Service Bulletin

Lave-linge Top

MODELE : Lave-linge Top

SUJET : Remplacement sécurité de porte

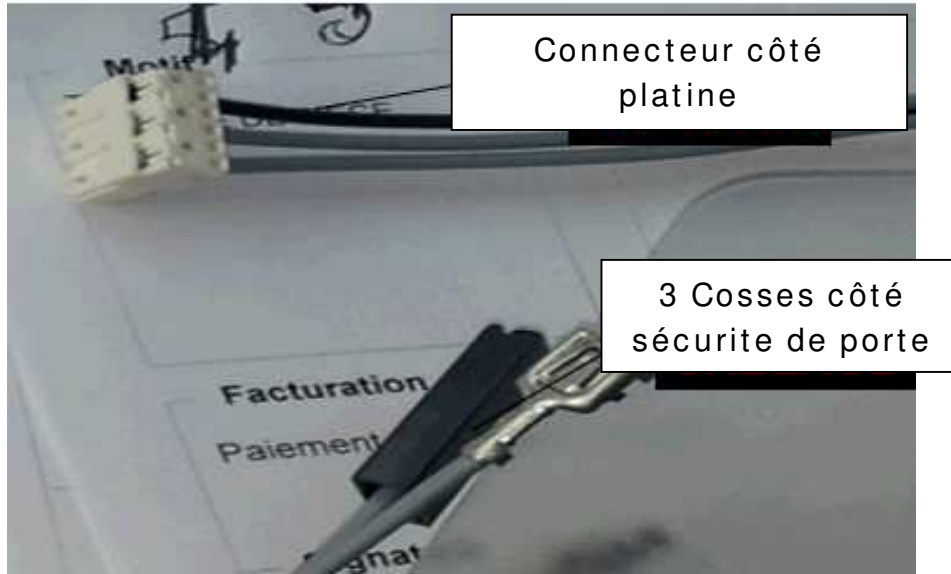
La sécurité de porte référencée 481010464112 est remplacée par la référence 481010474505

Lors de la commande de la sécurité de porte, un faisceau est fourni avec le composant.

En fonction du marquage indiqué sur la sécurité de porte d'origine **2 cas de figure peuvent survenir** :

1 / La sécurité de porte d'origine porte la même numérotation au niveau des cosses 3, 4, 5 et 6. Dans ce cas ne pas utiliser le câblage fourni dans le kit. Vous pouvez connecter directement la pièce de remplacement au câble d'origine sur la machine

2 / La sécurité de porte d'origine porte la numérotation 1, 2 et 3 sur le connecteur RAST 2.5 (pas de cosses). Dans ce cas vous devez utiliser le câble fourni dans le kit et le brancher de la façon suivante :

Cosse non isolée avec Fil noir >>>> sur la borne 3
Cosse isolée avec fil gris >>>> sur la borne 4 (au centre)
Cosse non isolée avec fil gris >>>> sur la borne 5
